Statens vegvesen

Behandlende enhet: Region vest	Saksbehandler/telefon: Ingelin Garen / 55516345	Vår referanse: 15/223163-1	Deres referanse:	Vår dato: 28.11.2015
-----------------------------------	--	-------------------------------	------------------	-------------------------

Klage på vedtak om avslag på utvidet bruk av avkjørsel – fv. 258 – gnr. 33 bnr. 621 – Fjell kommune

Figur 1 Hjørneavrunding i retning vest er tilnærmet vinkelrett

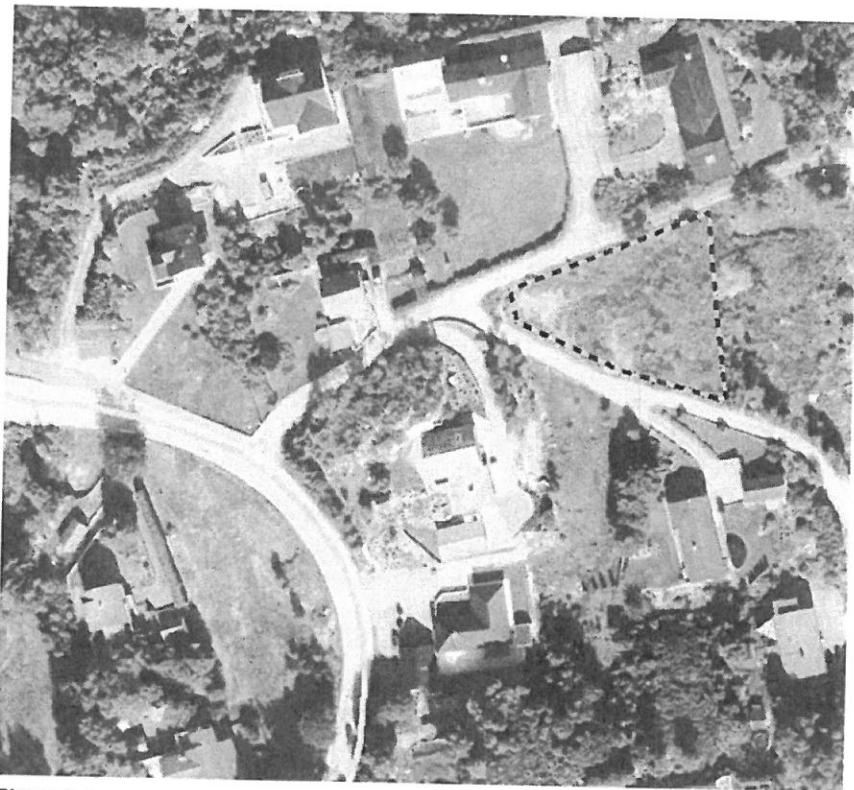
På befaring ble det påpekt at det i denne saken først og fremst er i retning Rasmushaugen at det er behov for å gjøre tiltak for å oppnå tilstrekkelig svingradius. Her er hjørneavrundingen tilnærmet 90 grader. I praksis vil dette si at hjemmelshaver av gnr. 33 bnr. 112 må avgi et hjørne av hagen sin til dette formålet. Etter det Statens vegvesen er kjent med har vedkommende sagt seg villig til å inngå en avtale med tiltakshaver vedrørende dette.

Statens vegvesen stiller seg uforstående til tiltakshavers argumenter om manglende skjønnsmessig vurdering i den aktuelle saken. Vi ikke se at kravet til å etablere 6 meter svingradius i retning Rasmushagen representerer spesielle vanskeligheter – verken i forhold til terreng eller med hensyn til å få til en avtale med grunneier av gnr. 33 bnr. 112.

Statens vegvesen opprettholder sitt vedtak av 27.05.2015 og vil ut fra hensynet til behovet for god trafikkavvikling i avkjørselen ikke fravike kravet til opparbeidelse av 6 meter svingradius i avkjørselen. Vi viser til at kravene som er satt i dette forhåndstilsagnet er såkalte standardkrav som følger av Statens vegvesens håndbok N100 og V121. Dersom manglende vilje til opparbeidning av avkjørselen alene skal være nok til at tiltakshaver skal få medhold i sin klage, vil dette helt klart skape presedensvirkning for håndteringen av senere klagesaker. Statens vegvesen ønsker ikke å legge til rette for en slik utvikling.
